## **Projet éolien de Chéry**

### **Dossier de Demande d'Autorisation Environnementale (DDAE)**

### **Réponse écrite à l'avis de l'Autorité Environnementale**

Figure 53 : évolution de l'activité par mois en altitude (micro à 80 m)

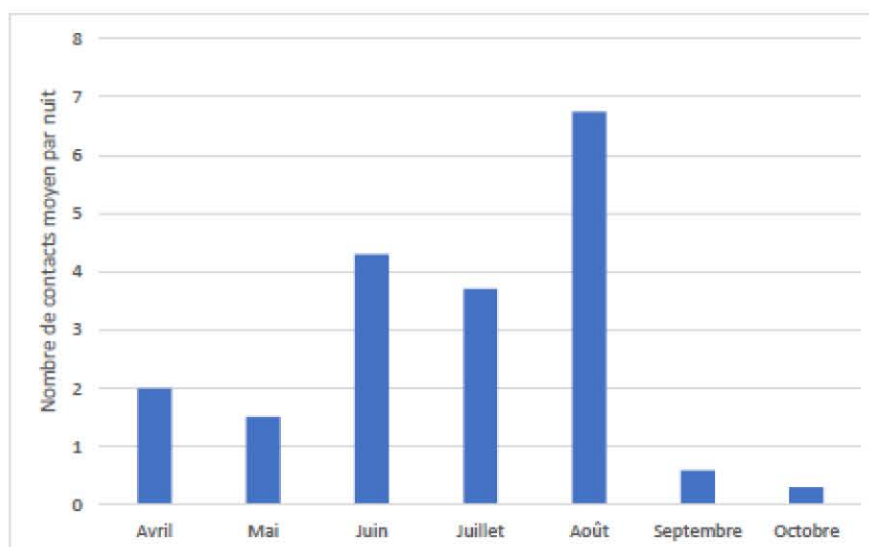
La période de bridage semble trop courte pour réduire de manière satisfaisante les impacts du projet sur les chauves-souris. En effet, les rapports de suivis récents (2018 à 2022) des parcs environnants (Chéry, les trois Ormes et Reuilly-Diou, distants de moins de 5 km) montrent que des pics d'activité sont observés en altitude jusqu'en octobre. C'est la raison pour laquelle, sur ces parcs, les bridages proposés s'étendent jusqu'à mi-octobre ou fin octobre.

**L'autorité environnementale recommande de renforcer les modalités de bridage afin de couvrir une plage d'activité des chauves-souris plus importante.**

Pour conclure, en prenant en considération les précédents éléments, le bridage proposé couvre les périodes associées à des comportements à risque pour les chiroptères sur le site. Il convient de préciser qu'il est proportionnel à une activité qualifiée de faible en altitude avec une présence significative en juin, juillet et août (comme indiqué sur l'histogramme ci-dessous).
